**Descripción general:** Conector de cerradura de puerta mal cableado, se requiere reparación en campo.

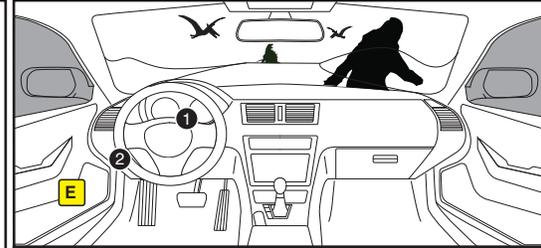
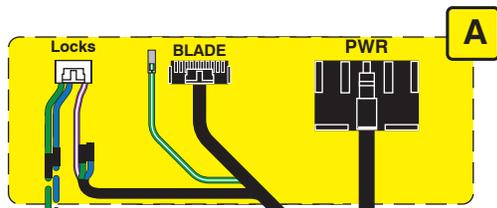
**Problema:** una revisión de las muestras más recientes de arneses en T FTI-TLP4 reveló un cable de salida troncal fuera de lugar en el conector de 6 pines conector de accesorios de bloqueo que requiere que el cable se reubique en la posición correcta, para garantizar un funcionamiento seguro cuando se usa. **El uso del arnés sin abordar el problema dará como resultado una falla en el control del maletero/escotilla, y es posible daño al vehículo BCM.**

**Corrección:** El cable morado/blanco del arnés en la última producción de arneses FTI-TLP4 se insertó en el posición normalmente utilizada para la conexión de alimentación de +12 V en el arnés de accesorios. Antes de completar la instalación, el instalador debe reubicar el cable morado/blanco del arnés en la posición correcta, 1 espacio hacia adentro en el conector de 6 pines, vea ilustraciones a continuación en la Fig. 2. Para reubicar la terminal, usando un pico fino o un cuchillo tipo Olfa, presione la lengüeta de bloqueo de la terminal y tire de la cable de la carcasa del conector. Una vez que la terminal ha sido removida de la carcasa, nuevamente usando el pico o cuchillo, levante la lengüeta de bloqueo aproximadamente 1/16" (1,5 mm) y vuelva a insertar el terminal en la posición correcta. Si en el examen inicial de el arnés el conector del accesorio de bloqueo se parece a la ilustración de la Fig. 2, no es necesario modificarlo, el cable está en la posición adecuada.
